ZAŁĄCZNIK NR 1A DO PROGRAMU FUNKCJONALNO-UŻYTKOWEGO

**Przebudowa, rozbudowa i nadbudowa budynku „L”
Szpitala Uniwersyteckiego im. Karola Marcinkowskiego
w Zielonej Górze Sp. z o.o.**

**PROJEKTOWANE ZMIANY LOKALIZACJI SZACHTÓW NA
KONDYGNACJI +3**

Rys.1. Zmiana lokalizacji szachtu przy pom. 03/ON/03

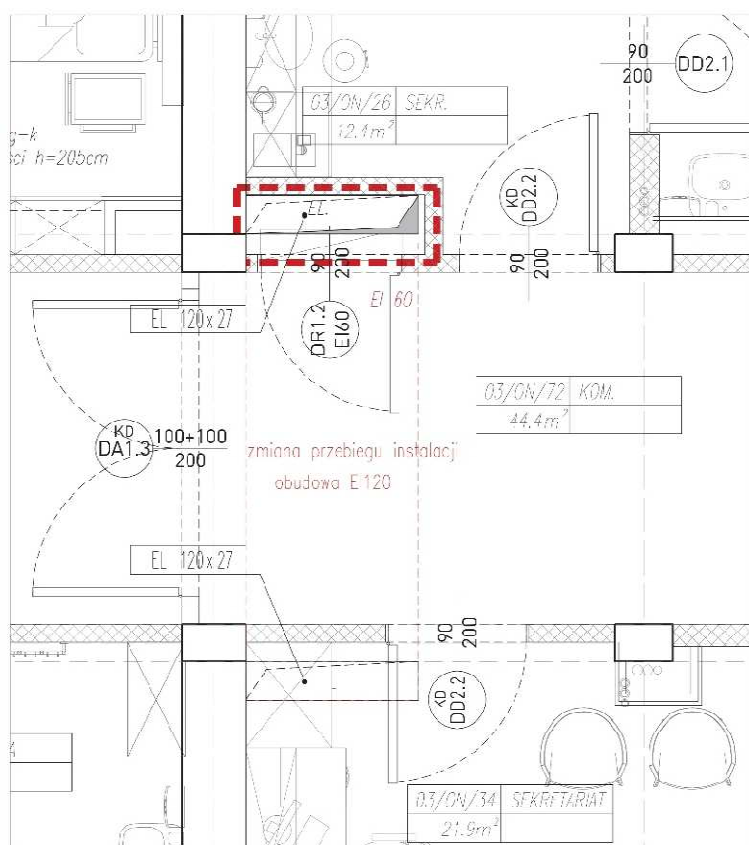
W związku ze zmianą układu przestrzenno-funkcjonalnego kondygnacji +4 w odniesieniu do układu określonego w dokumentacji wykonawczej z 2020 roku (załącznik 3) niezbędna jest zmiana lokalizacji części szachtów na kondygnacji +3, które wychodzić będą na kondygnację +4. Zmiany należy uwzględnić w projektach wykonawczych opracowywanych w ramach zadania zgodnie z poniższymi schematami:
